|  | CONCEPTO TÉCNICO DE REVISIÓN DE ESTUDIO PARTICULAR DE AMENAZA Y RIESGO POR FENÓMENOS DE REMOCIÓN EN MASA EN FASE II | Código: | GPR-FT-07 |

| 1.1 CONCEPTO TÉCNICO No. CT: | CT-6504 |

| 2.2 PROYECTO: | CONDOMINIO SAN SEBASTIAN ETAPA I |
| 2.9 FECHA DE EMISIÓN: | 06 de Junio de 2012 |

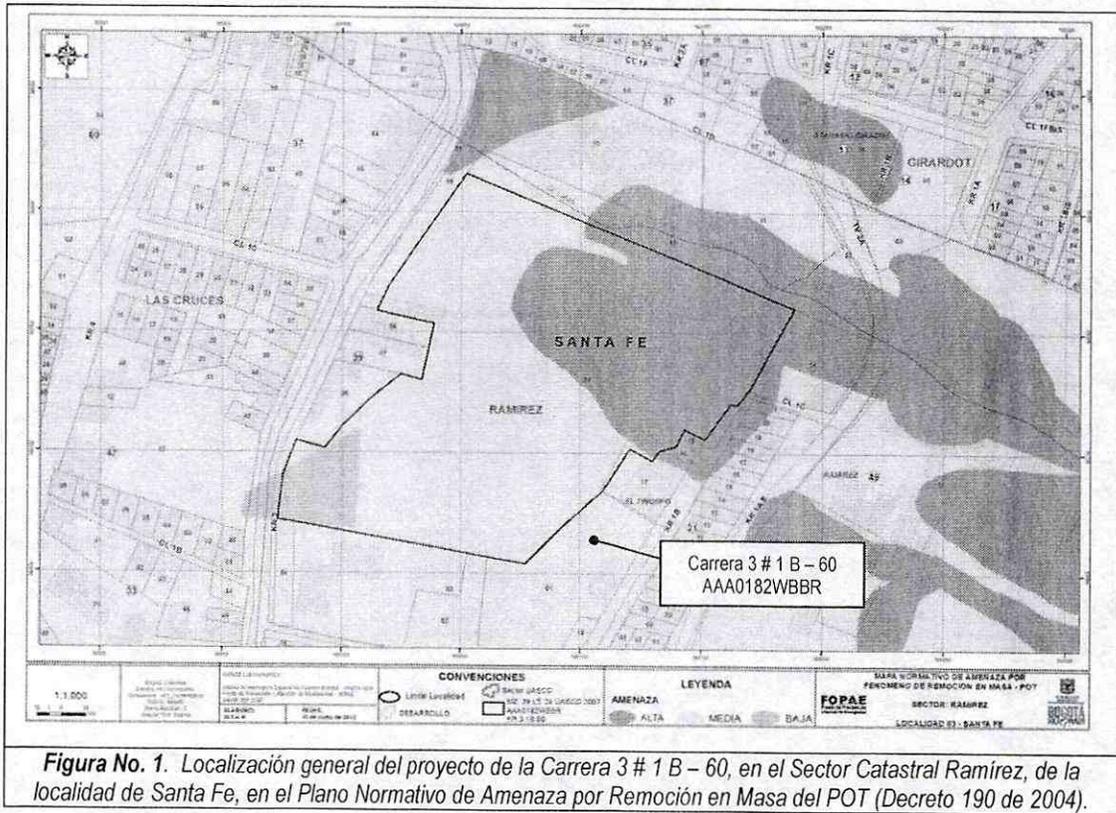
En la Figura 1 se presenta la localización general del predio ubicado en la Carrera 3 # 1B – 60. De acuerdo con el plano normativo de amenaza por remoción en masa del POT, el sector se encuentra en zona de AMENAZA MEDIA y ALTA por procesos de remoción en masa.
